和泉公告

公告号: A24-023

HS1T/HS1L/和 HS1E 系列锁定型联锁开关之规格变更

例: HS1T-**4ZM-G

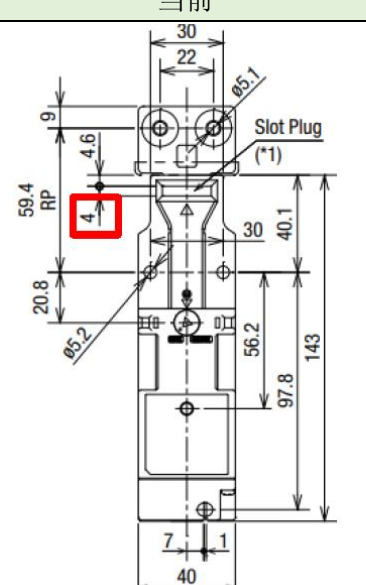
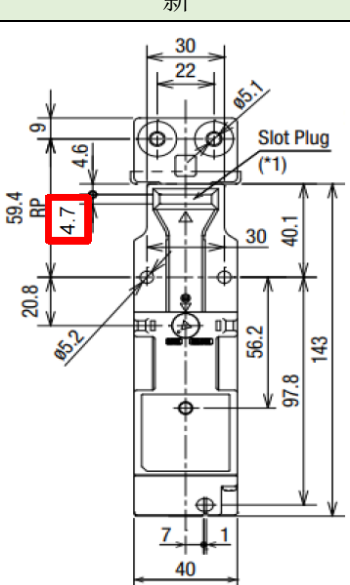
变更 1: 尺寸

HS1T 系列锁定型联锁开关的执行器安装参考位置的尺寸(插入口)和公差将发生变化。

当前	新
尺寸(插入口)

变更 2: 工作特性行程

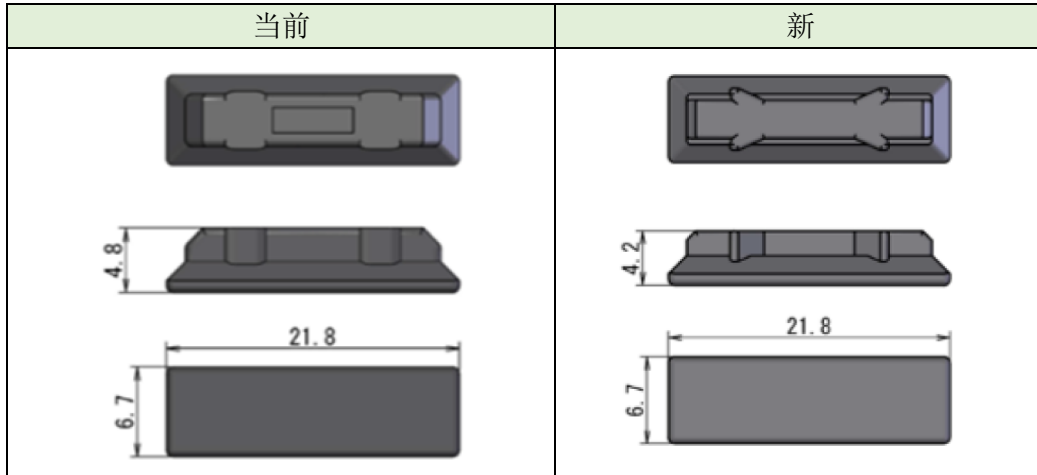
HS1T 系列锁定型联锁开关工作特性的监控电路(开门、关门)触点行程将由约 11.6mm 改变为约 10.3mm。

当前	新
